福島第一原子力発電所 特定原子力施設に係る実施計画変更比較表（第Ⅲ章 第1編）

福島第一原子力発電所 特定原子力施設に係る実施計画変更比較表（参考資料 添付資料1）

福島第一原子力発電所 特定原子力施設に係る実施計画変更比較表（参考資料_添付資料2）

図 6-1-2 ALPS 処理水の分析結果における主要 7 核種および Tc-99 の濃度分布 (2021 年 3 月末現在) と 3 タンク群の比較

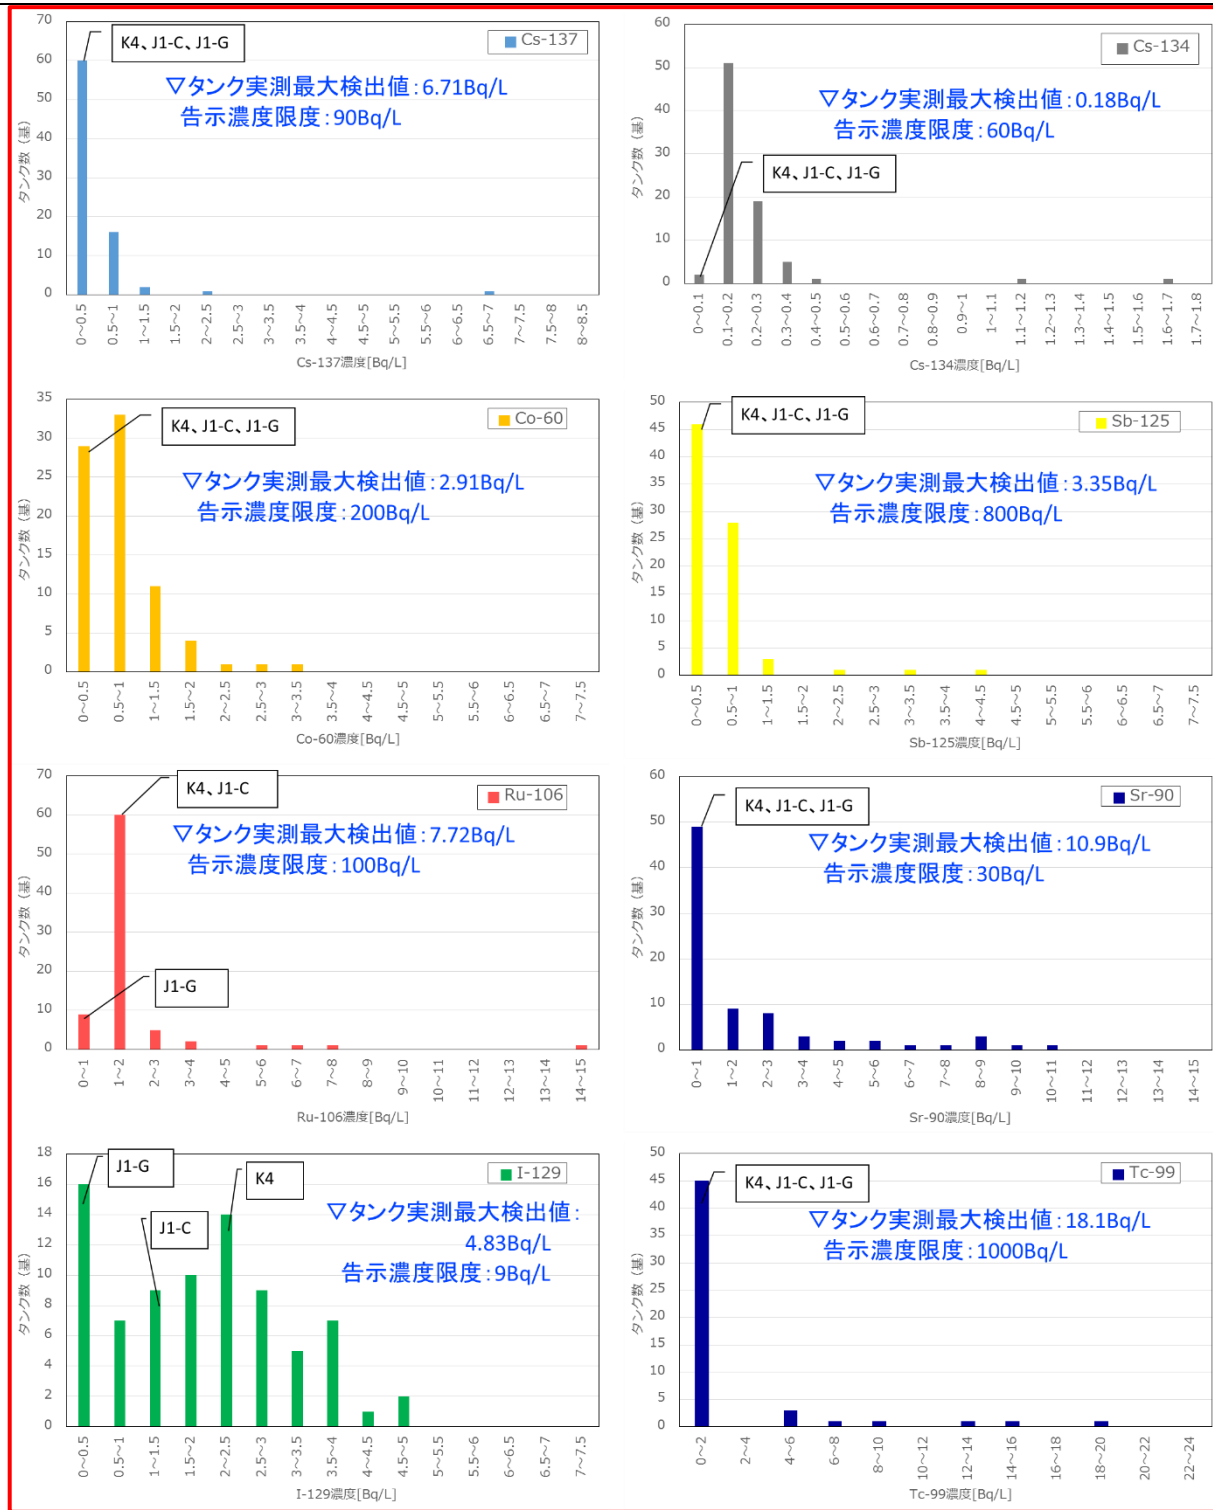
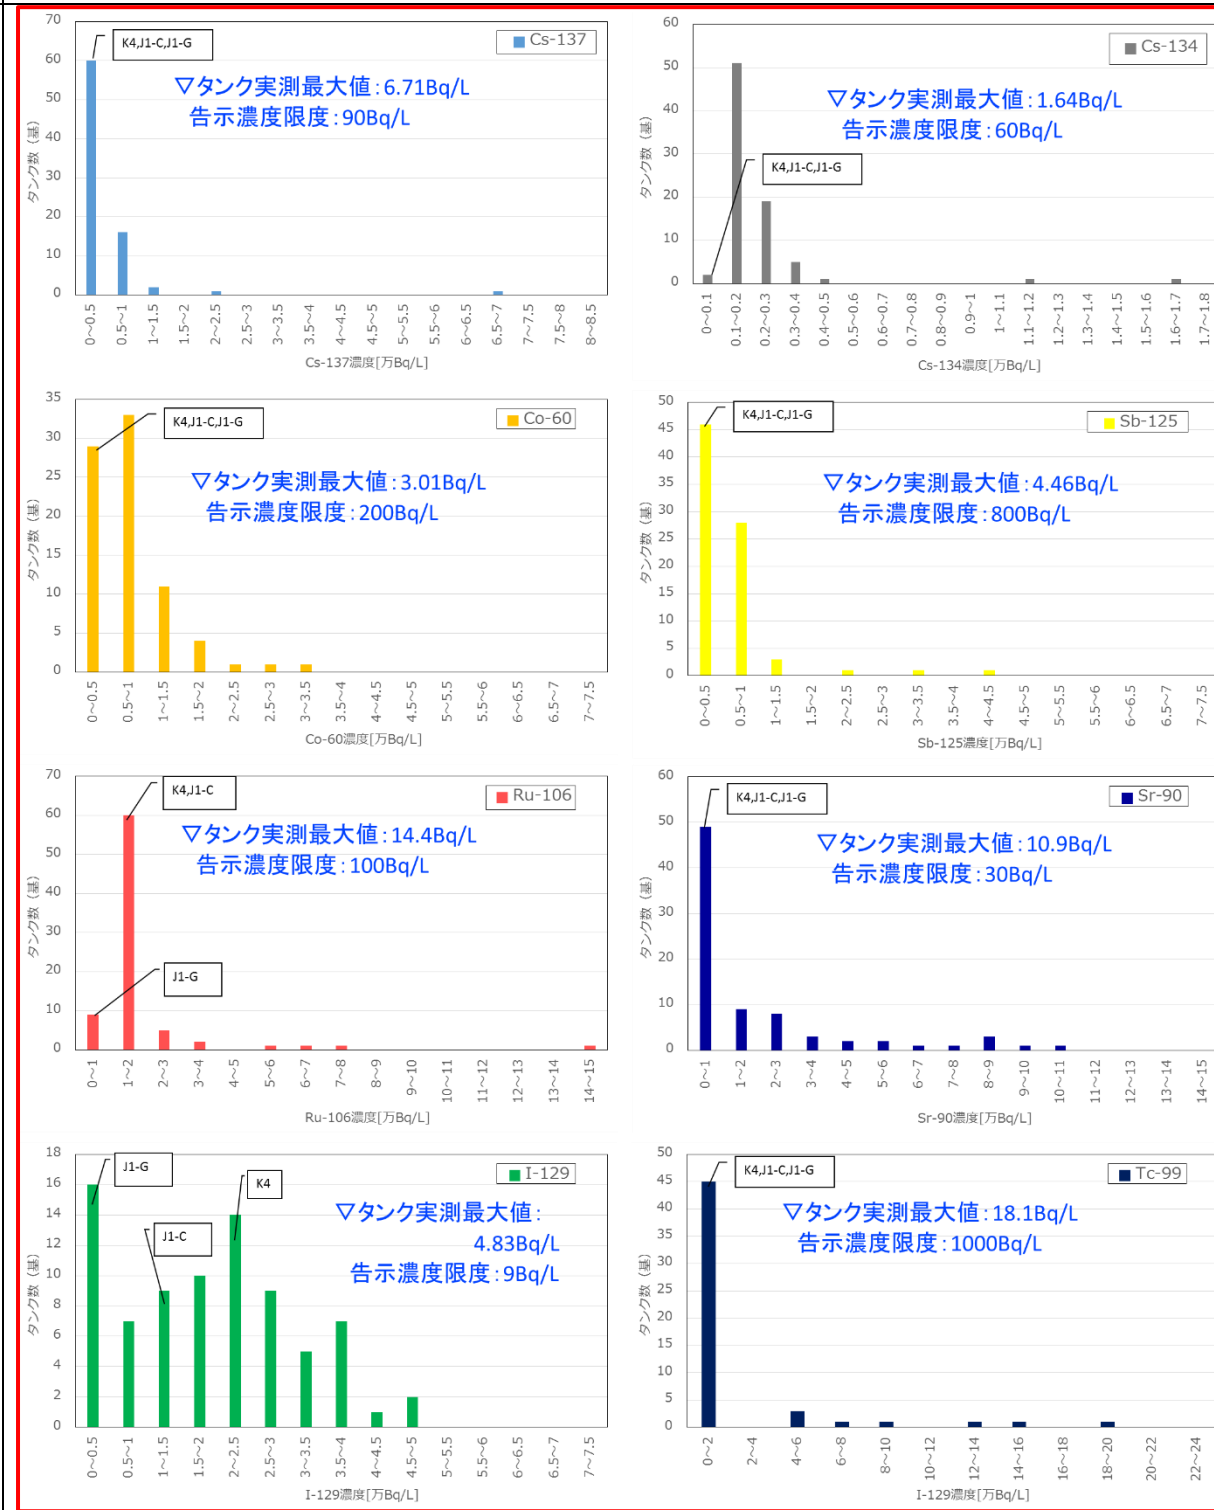
※主要 7 核種告示濃度比総和 0.59 未満 (添付 II 参照) の分析結果 (80 基分) をプロット (二次処理試験水は除く)
 ※縦軸はタンクの数を示す
 ※不検出の場合には検出下限値を使用して作成したため、一部の測定最大値は検出下限値である
 ※本図は測定時点の濃度でとりまとめたものであり、半減期補正はしていない

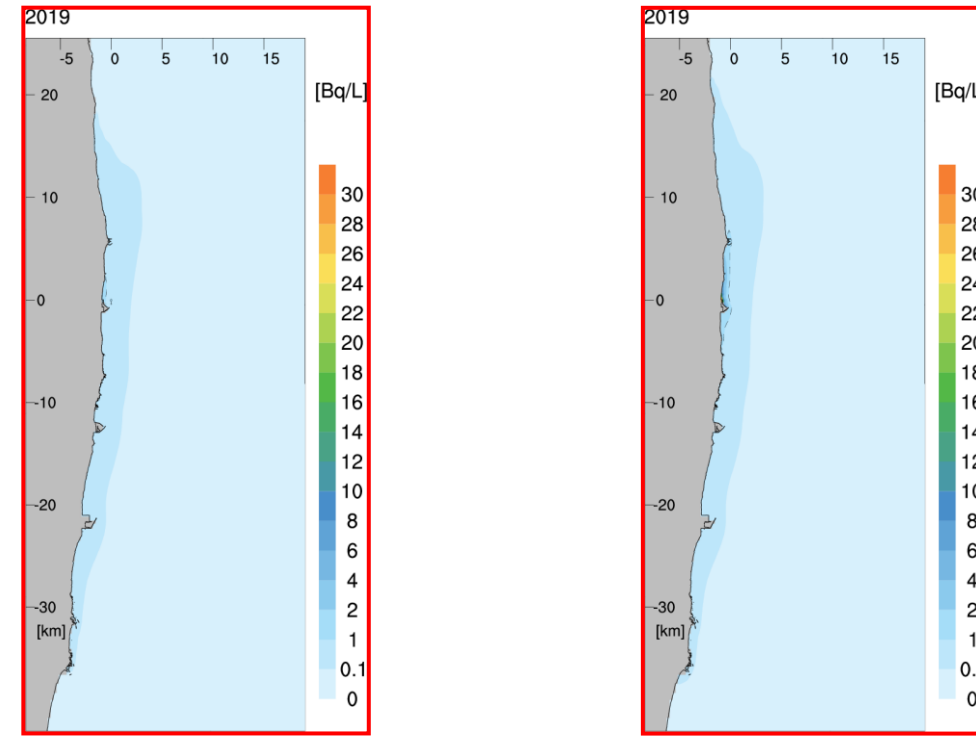
変更前	変更後	変更理由
<p>(3) 拡散、移行のモデリング、被ばく経路</p> <p>潜在被ばくの評価においては、沖合 1km から沿岸へ海洋への放出場所が変わるが、放出先は同じ海域であり、そこでの拡散、移行についても通常時の被ばくと同様と想定されることから、移行経路は、6-1-2. (2) で設定した通常時の被ばくと同じとする。また、シミュレーションも同じモデルを使用するが、沿岸からの流出であることから、5, 6 号機放水口付近からの放出による計算結果を使用した。</p> <p>対象となる地域、海域が同じであり、移行経路も同じであることから、被ばく経路も通常時の被ばくと同じとした。</p> <p>(現行記載なし)</p>	<p>(3) 拡散、移行のモデリング、被ばく経路</p> <p>潜在被ばくの評価においては、沖合 1km から沿岸へ海洋への放出場所が変わるが、放出先は同じ海域であり、そこでの拡散、移行についても通常時の被ばくと同様と想定されることから、移行経路は、6-1-2. (2) で設定した通常時の被ばくと同じとする。また、シミュレーションも同じモデルを使用するが、沿岸からの流出であることから、5, 6 号機放水口付近からの放出による計算結果を使用した。<u>5, 6 号機放水口の位置を図 6-2-1 に示す。</u></p> <p>対象となる地域、海域が同じであり、移行経路も同じであることから、被ばく経路も通常時の被ばくと同じとした。</p> <p><u>放水位置の違いによる拡散シミュレーションの結果 (年間平均濃度) の比較を図 6-2-2~4 に示す。広域の拡散に大きな違いはみられないが、発電所近傍の沿岸では 5, 6 号機放水口からの放出の方が高い濃度となっている。</u></p> <div data-bbox="1344 621 2445 1409" data-label="Figure"> </div> <p>図 6-2-1 現在の計画における放水位置と 5, 6 号機放水口の位置</p>	<p>記載の充実化</p>

図 6-2-2 放水位置の違いによる海表面の年間平均濃度分布図の比較 (広域)

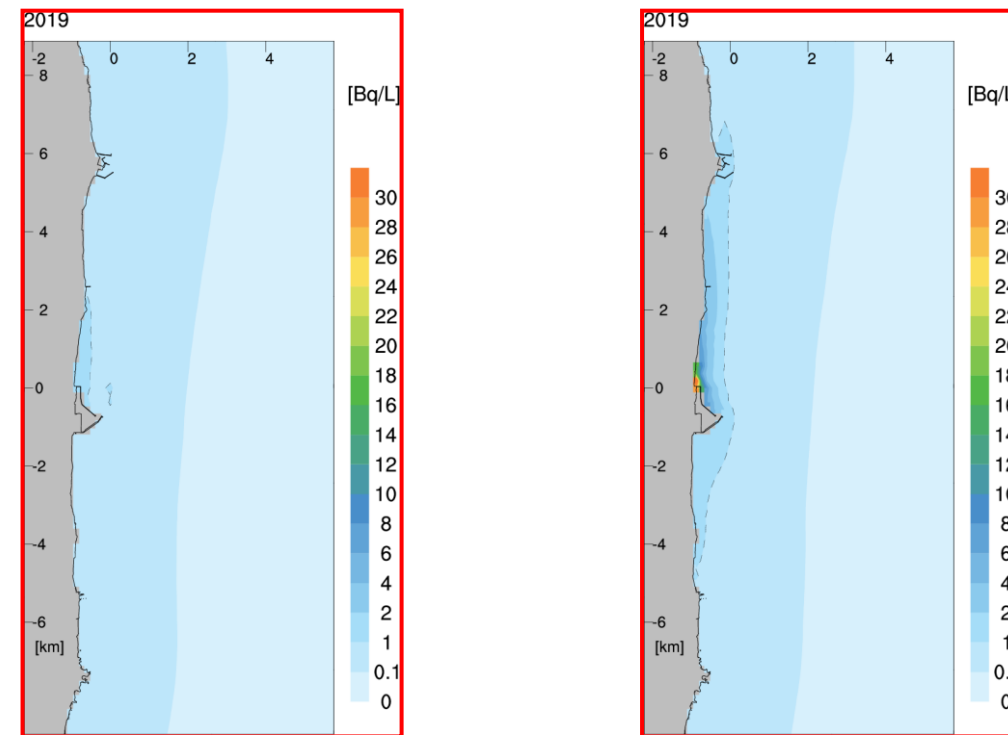
記載の充実

図 II-5 ALPS 処理水の分析結果における主要 7 核種の濃度分布 (2021 年 3 月末現在)

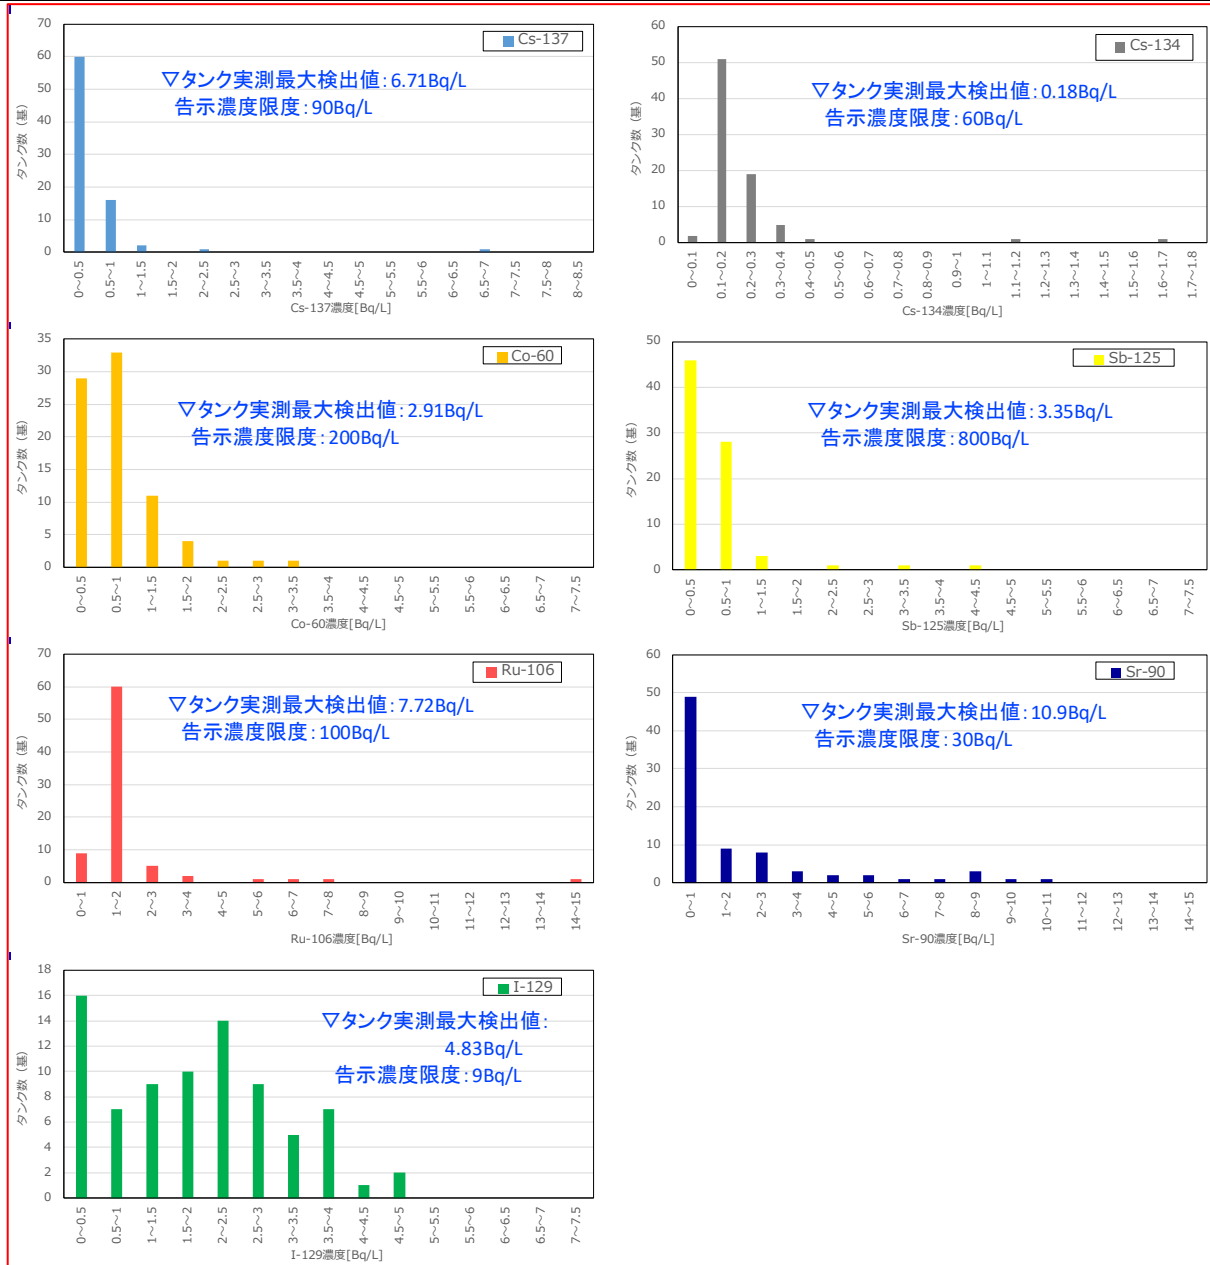
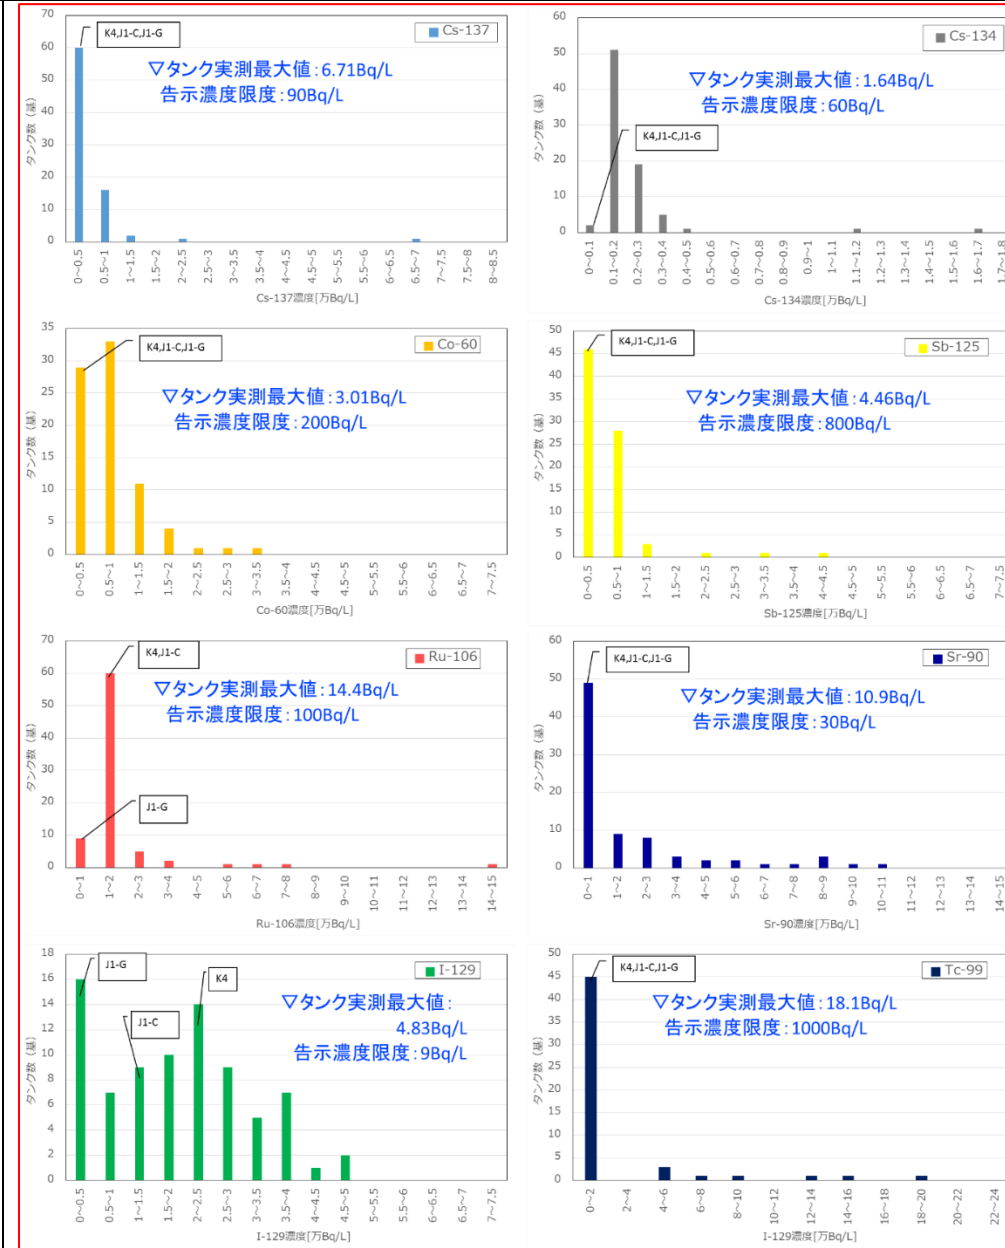
※主要 7 核種告示濃度比総和 0.59 未満の分析結果(80 基分)をプロット (二次処理試験水は除く)
 ※縦軸はタンクの数を示す (不検出の場合には検出下限値で計数)
 ※不検出の場合には検出下限値を使用して作成したため、一部の実測最大値は検出下限値である
 ※本図は測定時点の濃度でとりまとめたものであり、半減期補正はしていない

図 C-1 運用管理値設定の流れ

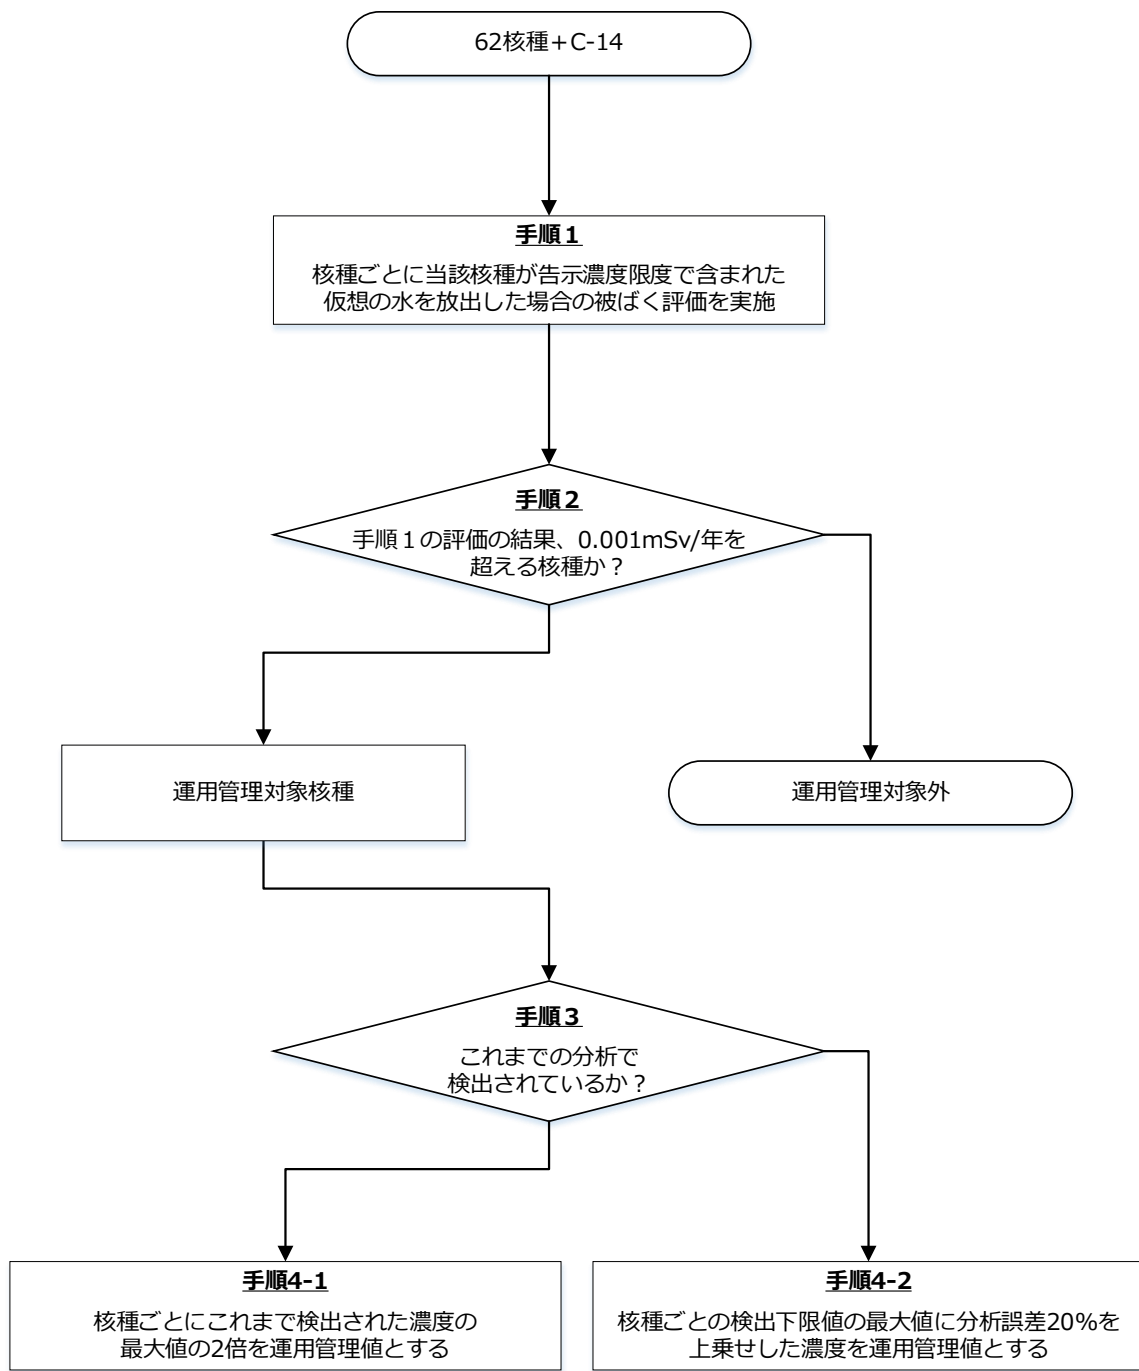
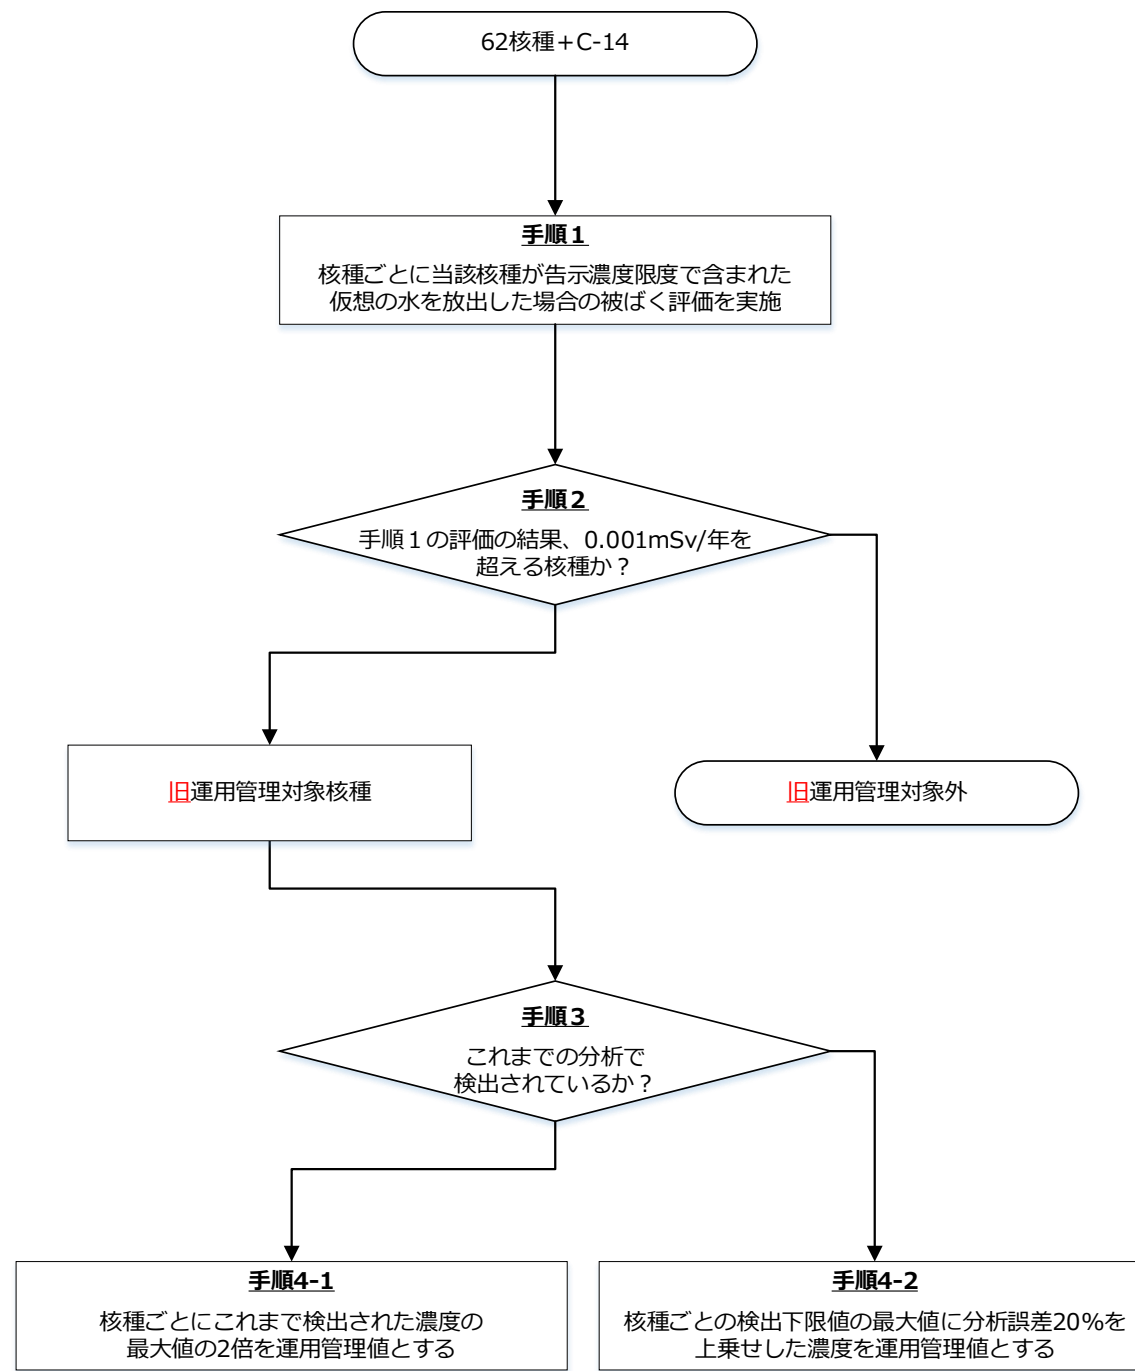
運用管理値とし、検出されている C-14 については、最大値の 2 倍の濃度を切り上げて旧運用管理値として設定した。
旧運用管理値の設定フローを図 C-1、設定した旧運用管理値を表 C-6 に示す。
